SAM-457-2021

ESTUDIO DE IMPACTO AMBIENTAL: Categoría II, DEIA- II-F-063-2021

PROYECTO titulado “Colina De Villa Grecia”

COMENTARIO TÉCNICO:

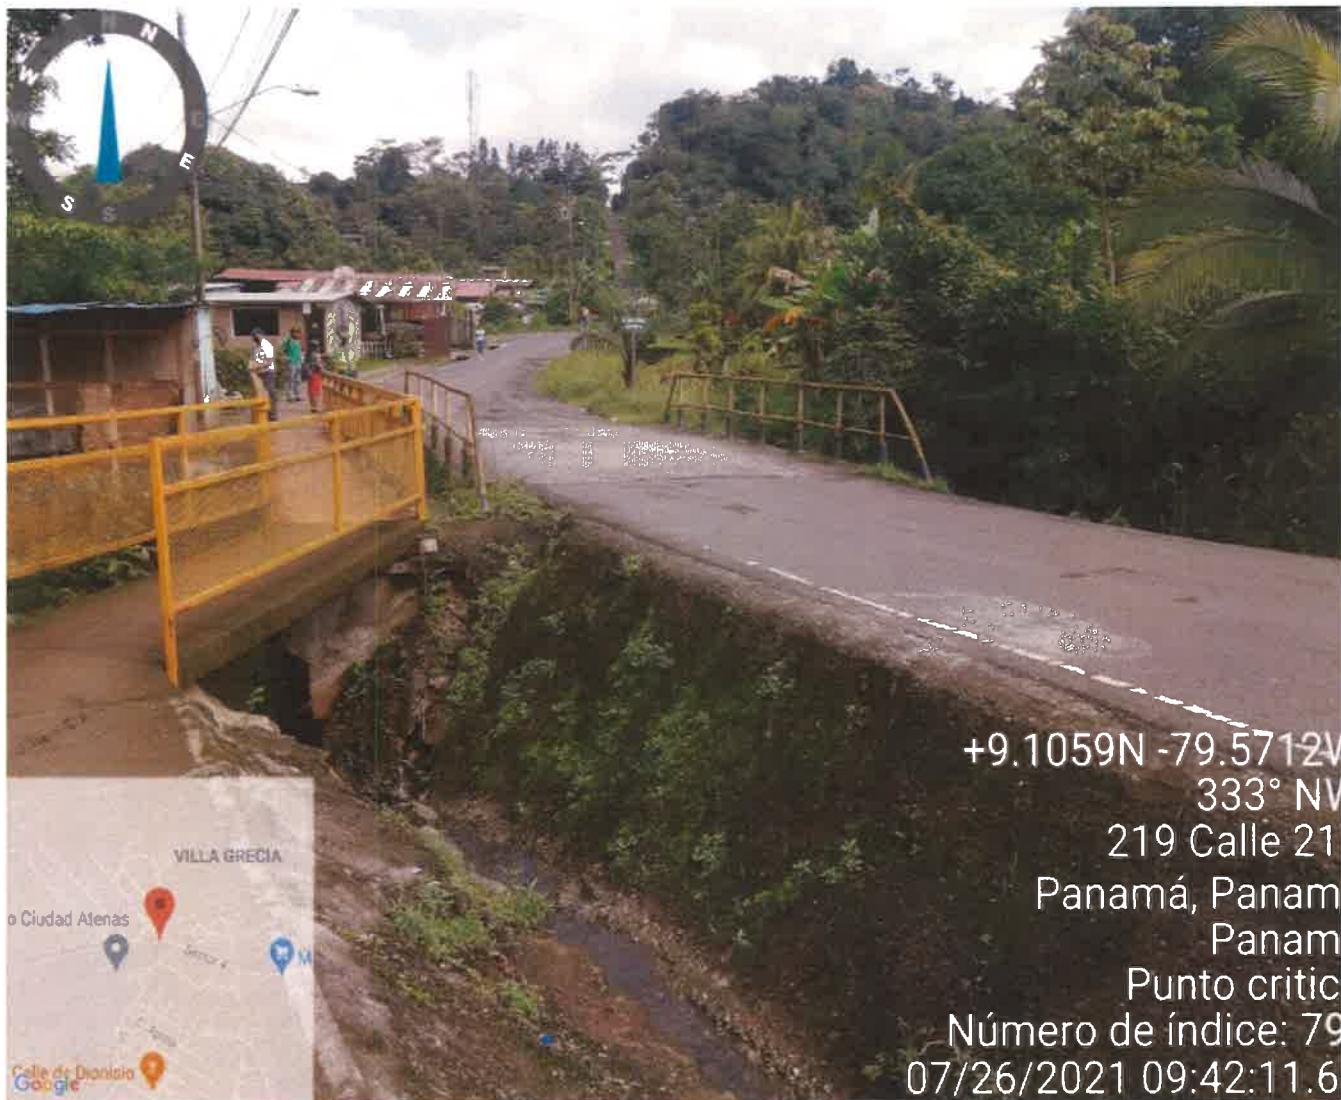
Definir las rutas de movimiento de maquinaria y equipo ya que es una vía angosta y no se cuenta con un aforo dentro del estudio el puente de Villa Grecia es la única forma de cruzar el Rio no existe otra forma el mismo presenta fatiga de material

La empresa deberá realizar un estudio de la carga axial y dinámica del puente de villa Grecia para verificar el aforo vehicular y carga máxima del puente

se debe realizar una propuesta para el ingreso de la maquinaria pesada al área del globo de trabajo que no represente un riesgo a la estructura vehicular
